HENVENDELSER MODTAGET I HØRINGSPERIODEN

FORSLAG TIL LOKALPLAN VIBENSHUS RUNDDEL VEST MED TILHØRENDE FORSLAG TIL KOMMUNEPLANTILLÆG

Offentlig høringsperiode fra den 16. maj til den 16. august 2019.

Kortudsnit for det omlagte kabel:

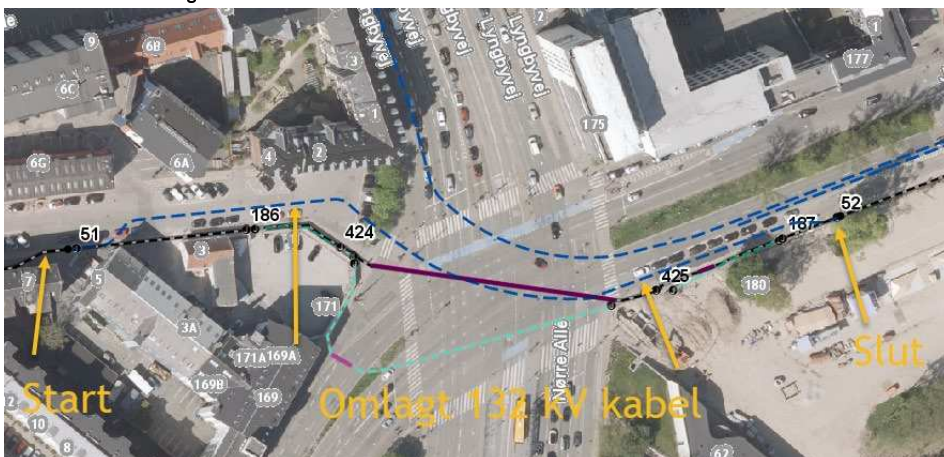
Foranlediget af det forestående byggeri har Energinet påbegyndt omlægning af kabelanlægget således at det ikke vil være placeret på de matrikler der omfatter de områder, i hvilke der i henhold til lokalplanforslaget gives mulighed for opførelse af nyt byggeri. Kabelanlægget omlægges således at det omlagte kabel placeres fra det nuværende kabels placering udfor Aldersrogade 7 og herfra føres det ud i vejarealet for Aldersrogade og frem til det nuværende kabels placering ved Jagtvej 182 – vist på nedenstående kortudsnit.

Energinet vil anmode om at der i den nærmere planlægning af anlægsarbejder for byggeriet af de kommende bygninger vil blive taget **hensyn til kabelanlæggets tilstedeværelse** nær byggefelterne, herunder arbejder i vejareal - både i og udenfor det område der er afgrænset af lokalplanområdet, som inddrages til evt. byggegrube, spunsning, placering af jordankre eller lignende, og som udfordrer kablets fortsatte drift og tilstedeværelse.
